STADT RHEINE

Verkehrsuntersuchung Erschließung des BMW-Autohauses vom Münsterlanddamm (B 481) aus

Erläuterungen

AG / Projekt: **RAE Brockmeier-Grotholt /
Rechtsabbiegespur Münsterlanddamm in Rheine (209024)**

STADT RHEINE		
B 481		
Rechtsabbieger Münsterlanddamm vorhandener Zustand		
Lageplan – Konzept 1	Maßstab 1: 500	Anlage : 1 Blatt Nr.: 1/2

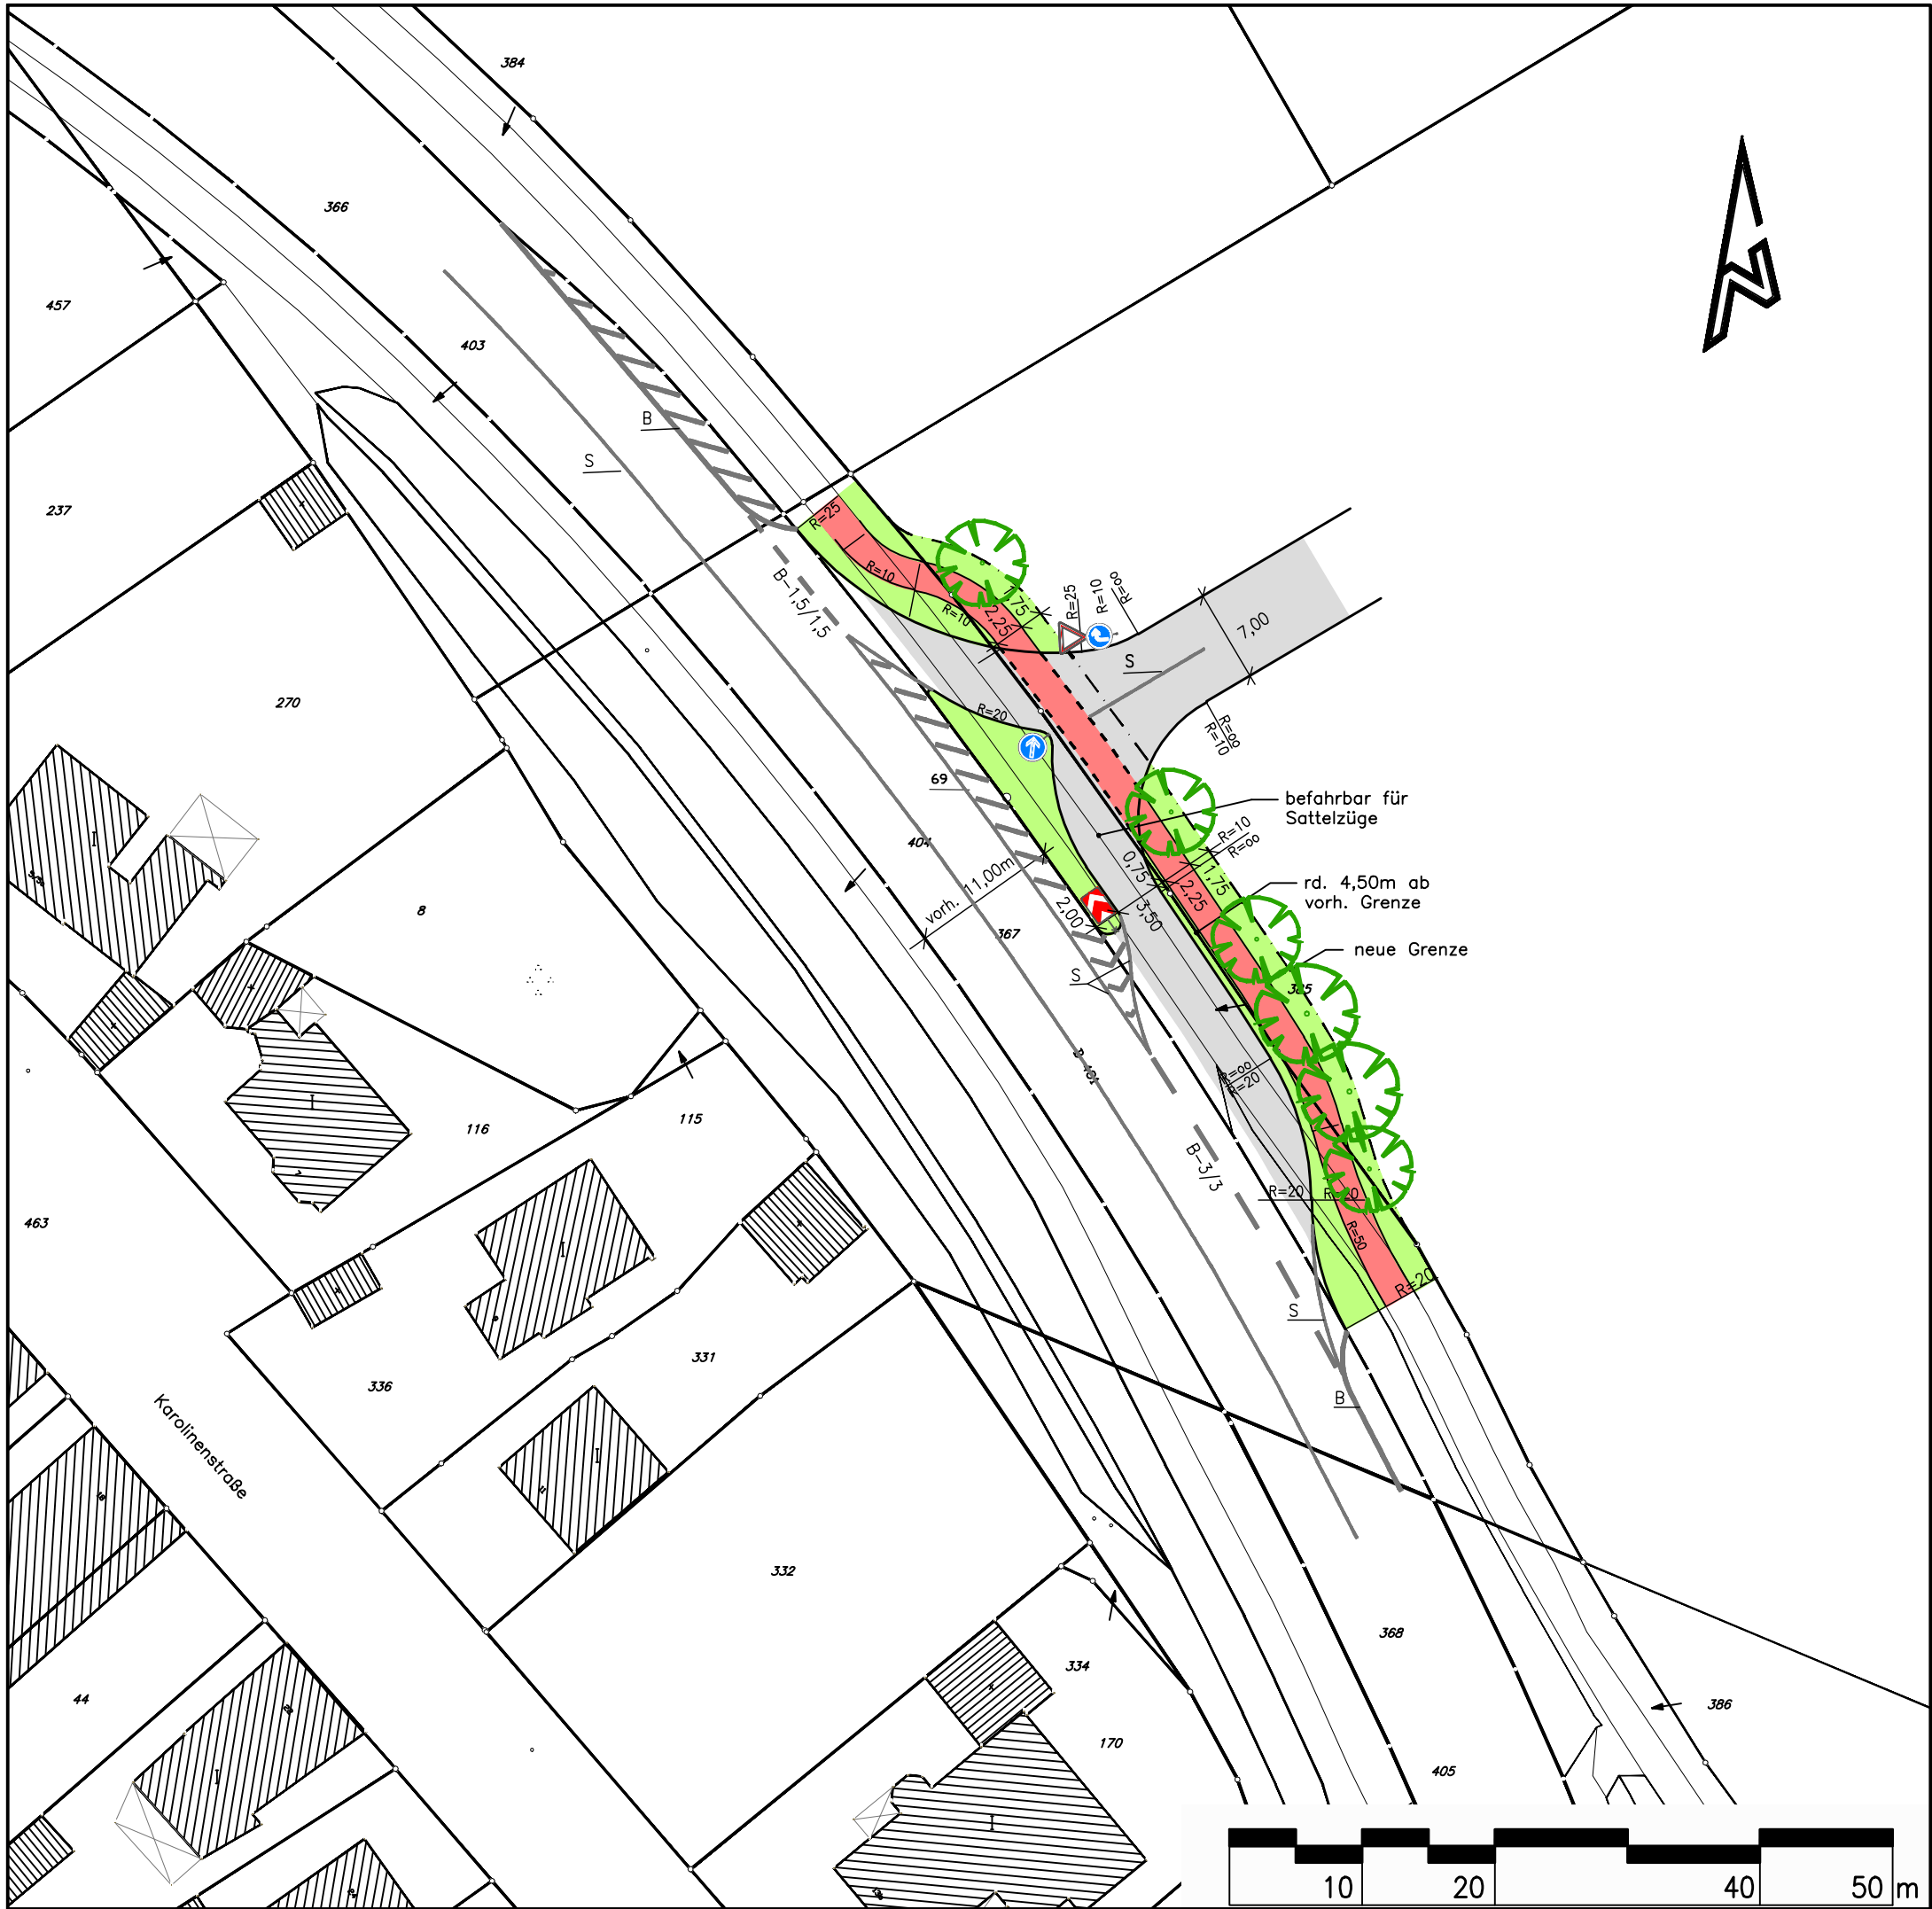
1.1 Seitens der IPW wurden zwei Konzepte (Stand: 2009-02-03) für die Anlage einer Grundstückerschließung des BMW-Autohauses vom Münsterlanddamm (B 481) aus vorgestellt. Konzept 1 stellt die Erschließung im vorhandenen Zustand des Münsterlanddammes dar, Konzept 2 den Zustand für den Fall des 4-streifigen Ausbaus des Münsterlanddammes.

1.2 Die Erschließung soll lediglich im rechtst-rein-/rechts-raus-Betrieb erfolgen. Das unerwünschte Linksabbiegen bzw. Linkseinbiegen soll durch eine entsprechende Gestaltung der Einfahrt- und Ausfahrtspur mit einer Dreiecksinsel und Fahrbahnteilern erfolgen. Ferner ist die vorhandene Leitlinie durch eine durchgezogene Fahrstreifenbegrenzung zu ersetzen. Im geplanten Zustand ist eine doppelte Fahrstreifenbegrenzung vorgesehen.

1.4 Die vorgelegten Konzepte wurden seitens Straßen.NRW und TB Rheine mit zwei Änderungswünschen akzeptiert:

- im vorhandenen Zustand durchgezogene Fahrstreifenbegrenzung im Bereich der Ein- und Ausfahrt
- in der Ein- und Ausfahrt auf 10 m Länge (ab Hinterkante Radweg) Fahrstreifenbegrenzung zur Trennung Ein- und Ausfahrt
- die Baumbepflanzung ist im außenliegenden Grünstreifen wie heute vorhanden wiederherzustellen
